## Rapport de contrôle d'installations électriques à basse et à très basse tension

RÉF. 131/2025/107714/D01:1

DATE DU CONTRÔLE 10/06/2025 (14:40 - 15:40) AGENT VISITEUR [REDACTED]  
ADRESSE DU CONTRÔLE Rue du Vivier 55 - 6690 Vielsalm TYPE DE CONTRÔLE Visite de contrôle vente ancienne installation (8.4.2)

## Croquis de position élémentaire et descriptif sommaire des tableaux

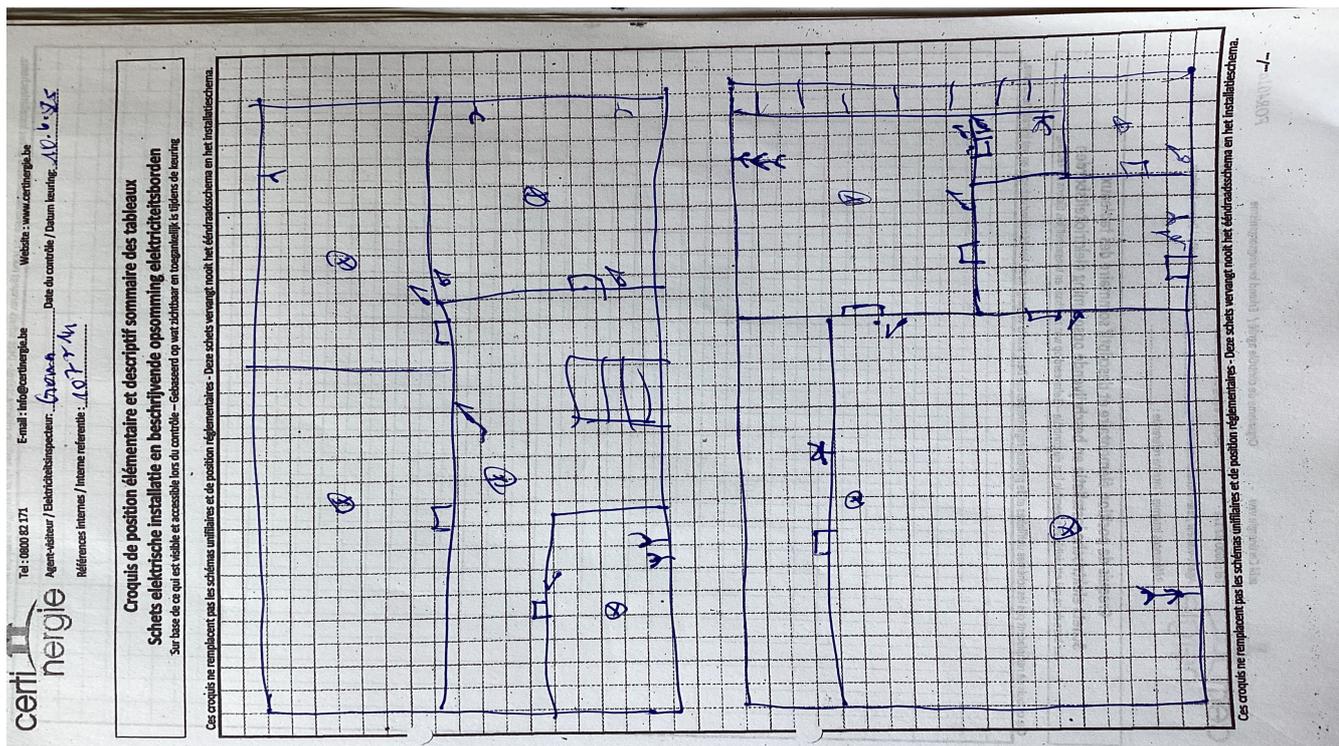
Le ou les socles de prise en défaut sont localisés dans la cuisine - veranda

- L'indice de protection contre les contacts directs des luminaires, socles de prises et/ou interrupteurs n'est pas suffisant - il faut placer des globes, des caches, des couvercles adaptés. - 4.2.2

- Un ou des socles de prises de courant ne comportent pas une sécurité enfant. - 4.2.2.3.
- Des contacts de terre de socles de prise de courant ne sont pas reliés au conducteur de protection de la canalisation électrique. - 6.4.6.4.;6.5.7.2.

- La tension d'alimentation n'est pas indiquée clairement de manière apparente sur chaque tableau de répartition et de manoeuvre. - 3.1.3.3.a
- Le tableau est (en partie) abîmé. - 9.5.
